Technical Bulletin

Spannungseinstellung für PSA 1.9 D Motoren

GATES NUMMERN :	5523XS/K015523XS/KP15523XS
MARKE :	CITROEN, FIAT, PEUGEOT, TOYOTA
MODELL :	Verschiedene
MOTOR :	1.9 D
MOTORCODE :	DW8, DW8B, WJZ, 1WZ

Abb. 2

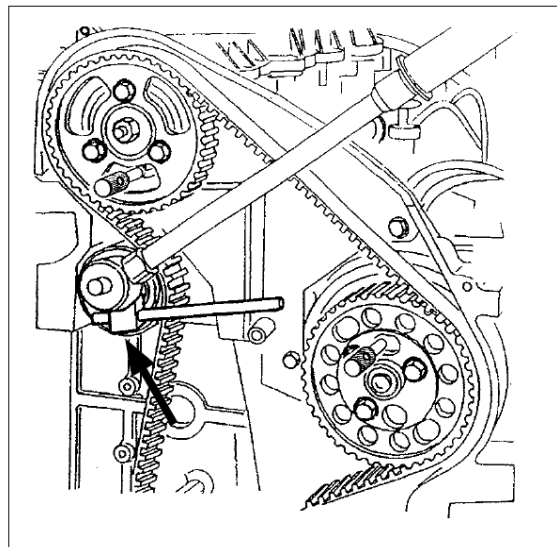
- Dieses Werkzeug wird benötigt, um die Spannrolle zu drehen und festzuhalten, während die Sicherungsschraube angezogen wird (25 Nm)(Abb. 2).

Abb. 3

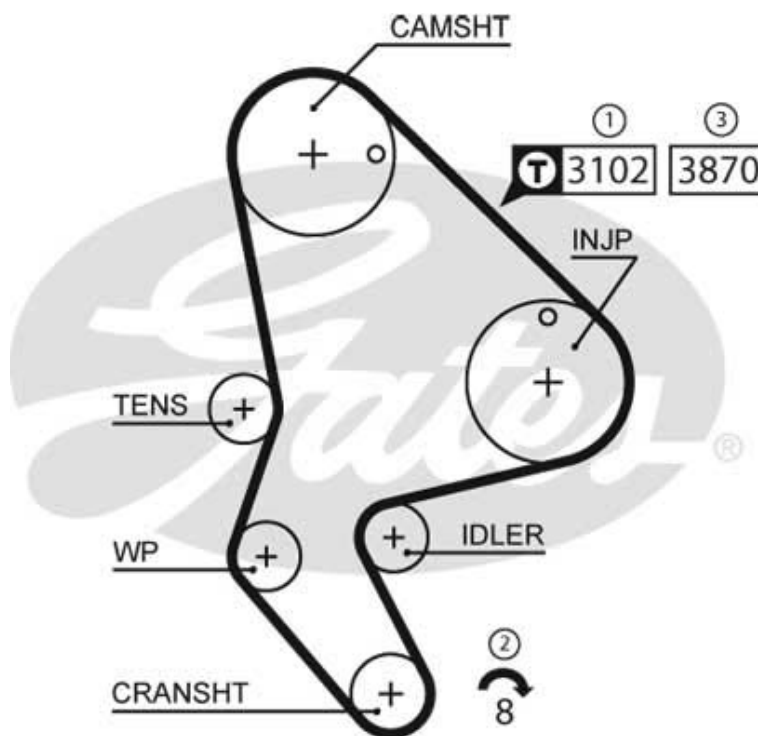
- ① - Anfänglich muss der Riemen mit einer über dem Normalwert liegenden Spannung (Vorspannung) eingebaut werden. Die Spannung wird mit dem Gates STT-1 Sonic Riemen Spannungsmesser im Bereich zwischen der Nockenwelle und der Einspritzpumpe gemessen. Geben Sie den Code 3102 ein.
- ② - Die Kurbelwellenscheibe wird 8 Umdrehungen im Uhrzeigersinn gedreht.
- ③ - Die Spannung wird dann auf den Endwert eingestellt, und der Wert wird nochmals mit dem STT-1 Sonic Riemen Spannungsmesser bestätigt. Geben Sie den Code 3870 ein.

Das Verfahren wird auf den PowerGrip® Kits und auch auf den Steuerriemenverpackungen wie in Abb. 3. veranschaulicht.
